ГИДРАВЛИЧЕСКИЙ РАСЧЁТ ТЕПЛОВОЙ СЕТИ

«Строительство многоквартирного жилого дома с нежилыми помещениями и паркингом», г. Костанай, ул. Амангельды, д. 165. Том 16, «Тепломеханические решения тепловых сетей», стадия РП

Участок: ТК 5.05 (сущ., магистраль №5 ТЭЦ) — ввод в здание, 2Ø108×4, L = 129,0 м

6. Местные сопротивления (на одну нитку)

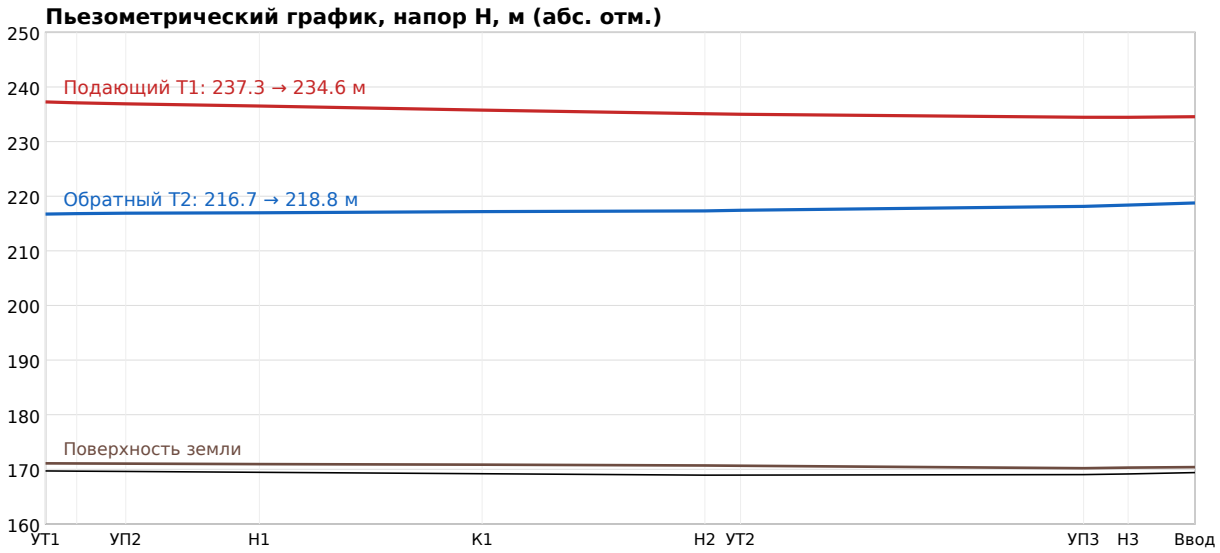
Коэффициенты ζ приняты по справочным данным для водяных тепловых сетей (справочник проектировщика под ред. А. А. Николаева). Отводы крутоизогнутые R≈1,5D. Четыре отвода компенсатора учтены в ζ = 2,0 для П-образного компенсатора К1. Итого по спецификации 8 отводов на нитку.
